2019年11月

### LinearClamper-Zee® 仕様変更および一部廃止のご案内

図1. 寸法表記載の寸法図

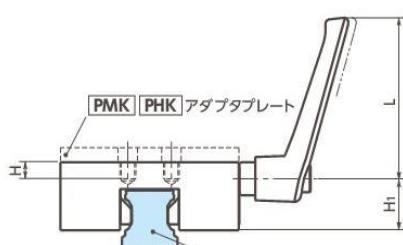
寸法変更箇所は、本体高さ、H1寸法、C寸法になります。(下図参照)

保持力等の性能に関わる変更はございません。

品番	本体高さ		C寸法 変更量	H1寸法	
	変更前	変更後		変更前	変更後
HK-3002-K	30	32	-2	21.5	23.6
HK-3003-BM	33	32	+1	25	23.6
HK-3005-KR	33	32	+1	25	23.6
HK-3501-A	32	37	-5	21.5	27
HK-3502-K	32	37	-5	21.5	27
HK-3503-BM	41	37	+4	31	27
HK-3505-KR	41	37	+4	31	27
HK-4503-BM	48	44	+4	35	32.6

図2. 選定表記載の寸法図

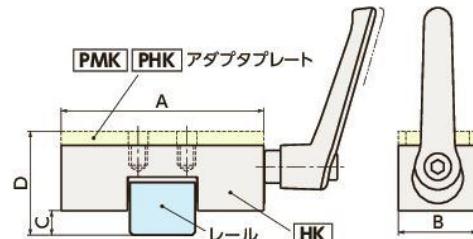
- ・表中にて品番が赤文字で記載されているものは、変更に伴い本体サイズが大きくなっています。
- ・レール取りつけ面とのクリアランス（選定表記載のC寸法）が小さくなりますのでご注意ください。
- ・C寸法の計算方法は、カタログ等の選定表に記載の値に上記表中の値を足してください。

例2) THK社製 SRG30Cの場合(選定結果: HK-3001-E → HK-3005-KR+PHK-30-2)

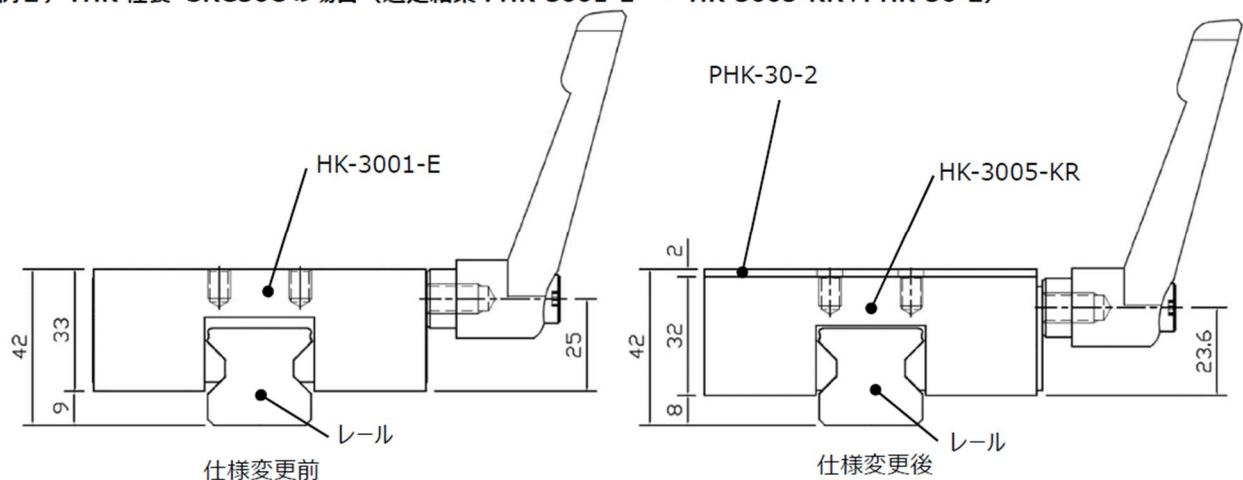
- ・廃止品と代替品では本体サイズが異なるため、C寸法も変更になります。（HK-5001-Bは除く）
- ・表中にて品番が赤文字で記載されているものは、変更に伴い本体サイズが大きくなっています。  
(HK-3001-Eに関しては、代替品を使用する際にはアダプタプレート必須となるため、その厚みを足した場合です)
- ・レール取りつけ面とのクリアランス（選定表記載のC寸法）が小さくなりますのでご注意ください。
- ・C寸法の計算方法は、カタログ等の選定表に記載されている廃止品番を使用した場合のC寸法の値に、表中の値を足してください。

廃止品番	代替品番	本体高さ		C寸法 変更量	H1寸法	
		廃止品	代替品		廃止品	代替品
HK-3001-E(※)	HK-3005-KR+PHK-30-2	33	32	- 1	25	23.6
HK-3014-D	HK-3002-K	33	32	+ 1	25	23.6
HK-3014-E	HK-3005-KR	33	32	+ 1	25	23.6
HK-3501/1000	HK-3501-A	32	37	- 5	21.5	27
HK-3502-R	HK-3502-K	32	37	- 5	21.5	27
HK-5001-B	HK-3502-KB	変更無し

※変更前の選定が「HK-3001-E+PHK-30-3」の場合、代替品は「HK-3005-KR+PHK-30-5」です。
